(4)

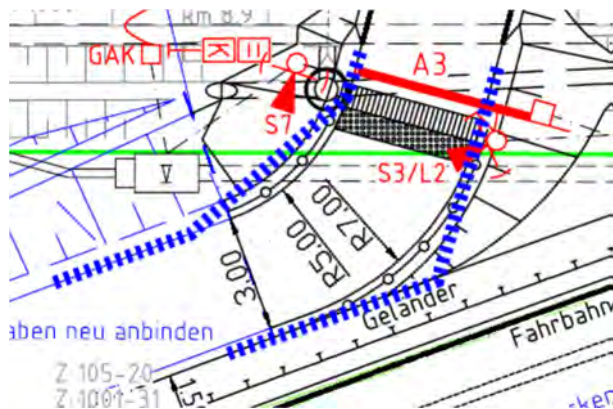
(4) Der aktuelle Planstand sieht aufgrund etlicher Zwangspunkte bei den Entwässerungsgräben, Rohren und Grundstücken eine sehr enge Führung des Geh- und Radverkehrs mit engen Radien von 5,00 m innen und 7,00 m außen vor (ERA 2010: 20,00 m). Zur Verbesserung der Befahr- und Begehrbarkeit durch Rad- und Fußverkehr sollen zur Vergrößerung der G+R-Flächen vor der Schranke die Wegränder großzügiger „eckig“ geführt werden, wie links dargestellt.

Es soll geprüft werden, ob der zwischen dem Signalgeber S7 und dem Schrankenbaum A3 geplante Schacht in die Wegfläche integriert und diese dadurch weiter vergrößert werden kann, ggf. unter A3-Verlängerung.

(5)

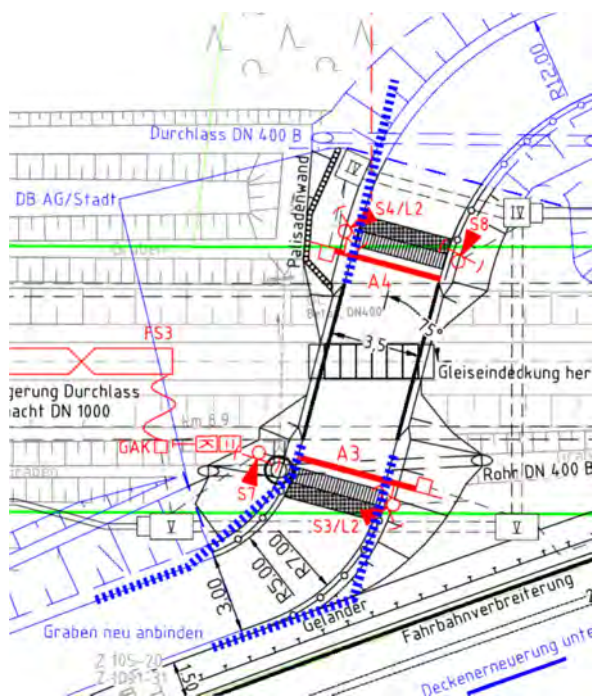
(5) Für die Begegnungsfälle langer Fahrräder sind noch Schleppkurven-Nachweise erforderlich, die ggf. noch zu Anpassungen am Wegeverlauf führen können, sofern für diese nötig.

Lange Fahrräder:

- Lastenräder/ langer Achsstand
- Tandems/ langer Achsstand
- Gespanne aus Fahrrad und Fahrradanhänger
